### Piisoni kinnistu projekteerimistingimused

Olete teavitanud meid RMK tellimisel koostatava „Elistvere loomapargi parkla ja kompostala“ põhi- ja tööprojekti koostamisest (Lisad nr 1-3) ning soovite meie kooskõlastust asendiplaanilisele lahendusele ja/või meie tehnilisi tingimusi projekti koostamiseks.

#### **4. Riigitee nr 14209 km 6,02 ja km 6,095 ristumiskohtade ehitamise nõuded**

Joonis 1. Ristumiskohtade pikikallede kujundamine

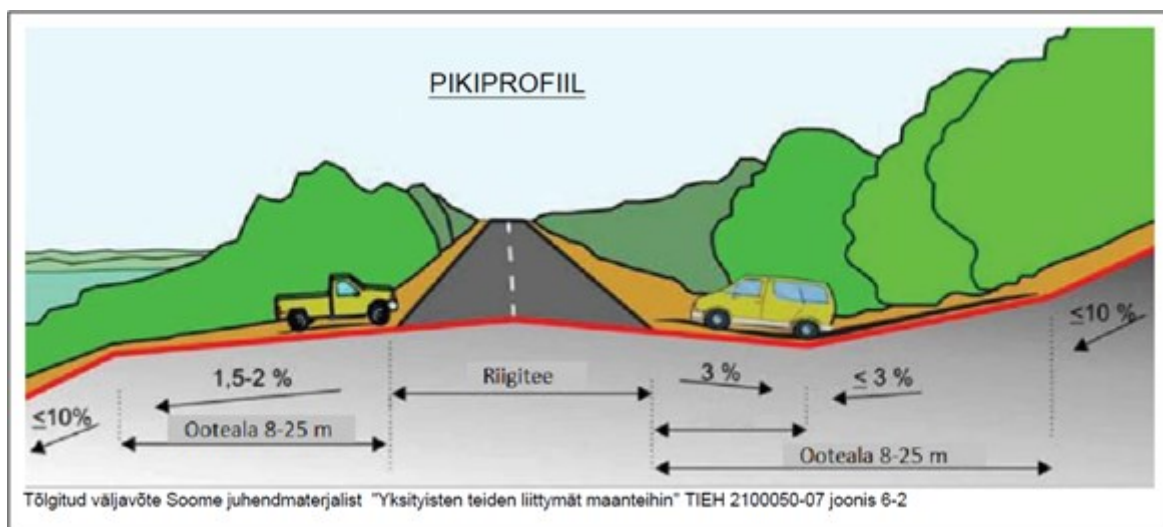
10. Ristumiskohad projekteerida riigiteega võimalikult täisnurga all. Ristumiskohtade pikikalded määrata vastavalt alltoodud joonise põhimõtetele arvestusega, et riigitee alusele maale sademevee juhtimine ei ole lubatud.
